Reykjavík, 30. júní 2026  
USK26050175

## Hraunbær 117 – Fyrirspurn til skipulagsfulltrúa – breyting á skiplagi

Lögð fram fyrirspurn Kanon arkitekta, ásamt bréfi, dags. 12. maí 2026, um breytingu á hverfisskipulagi Árbæjar, hluta 7.2, vegna lóðarinnar nr. 117 við Hraunbæ, sem felst í að heimilt veði að reisa 5 hæða nýbyggingu verslunar/þjónustu og íbúða, stækka lóð til vesturs og að núverandi bygging víki fyrir nýbyggingu, samkvæmt fyrirspurnarupphdr. Kanon arkitekta, dags. 8. maí 2026

*Mynd af skipulagssvæðinu með fyrirspurnaruppdrætti*

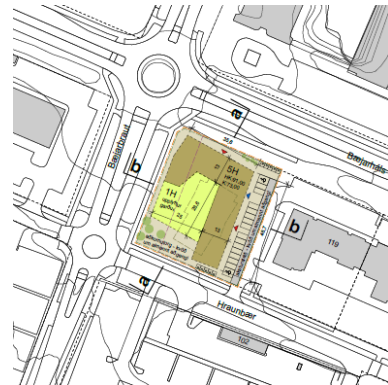
Stækkun lóðar er ekki málsett með gögnum en vel var tekið stækkun lóðar í fyrri umsögn og svo virðist vera að búið sé að draga stækkun til baka frá göngustíg svo að ekki sé þrengt að honum.

Byggingarreitur er stækkaður með stækkun lóðar og virðist taka tillit til þess að gefa rúm að lóðarmörkum. Stækkun og samanburður er ekki sýndur á uppdráttum en svo virðist vera að reiturinn sé einnig stækkaður norður fyrir núverandi afmörkun í hverfisskipulagi og gera þyrfti grein fyrir slíkri stækkun ef svo er til að hægt sé að taka afstöðu til þess.

Byggingarmagn með fyrirspurn er í heildina 7.360m<sup>2</sup> eða 2,47 í nýtingarhlutfalli lóðar. Byggingarmagn ofanjarðar er tekið saman sérstaklega og er 5.680m<sup>2</sup> með nýtingarhlutfall upp á 1,90.

Tillaga sýnir ekki uppskipt byggingarmagn í a og b rými eins og því er skipt í hverfisskipulagi og fer langt fram úr því sem hverfisskipulag leggur upp með eða eins og er í nálægu umhverfi og samhengi. Hraunbær 117 er þó með meira heimilað byggingarmagn en nálægar lóðir innan skipulagsreits, sem eru með heimild á bilinu 0,95 og upp í 1,15 í nýtingarhlutfalli. Byggingarmagn í fyrirspurn er því ekki í samræmi við það upplegg sem hverfisskipulags, viðmið aðalskipulags sem eins og fram kom í fyrri umsögn, samhengi við nálægt umhverfi og það sem var lagt upp með í fyrri umsögn.

Horfið er frá því að gera 5. hæðina inndregna um 50% af flatarmáli byggingarinnar eins og gildandi skilmálar gera ráð fyrir.

Með lóðarstækkun er tekið yfir umtalsvert gegndræpt land sem er grasi vaxið í dag og lóð er í staðinn þakinn byggingum og stétt sem þó er sögð vera gegndræp á uppdrætti. Það er lítið hlutfall eftir á lóð til að taka á móti yfirborðsvatni af stétt eða byggingu til að tryggja að ekki verði aukið við frárennsli vegna ofanvatns sem samræmist ekki 19. lið skilmálaeiningar um útfærslu lóða.

Uppdráttur sýnir ekki takmarkaðan byggingarreit og hverfur mjög frá myndmáli hverfisskipulagsins sem hann á að vera að breyta. Breytingar þurfa að vera í myndmáli hverfisskipulagsins sem við á og notast við þær skilgreiningar sem þegar eiga við þar.

Samgöngumat sem fylgir fyrirspurn gengur út frá því byggingarmagni, fjölda íbúða og stærð verslunar og þarf að uppfæra samhliða breytingum á tillögu. Helst ber þó að nefna að hjólastæði sem eiga að vera aðgengileg á lóð virðast ekki komast með góðu móti fyrir og eru hjólastæði á fjarmyndum teiknuð utan lóðar.

- Ekki er hægt að fallast á erindi í núverandi mynd.
- Vel er tekið í stækkun lóðar samkvæmt fyrirspurn.
- Byggingarmagn á lóð er of mikið.
- Tillaga tekur ekki nægilega mið af skilmálum og uppleggi hverfisskipulags og þau atriði sem eiga við breytingar þess eru ekki nægilega skýr.
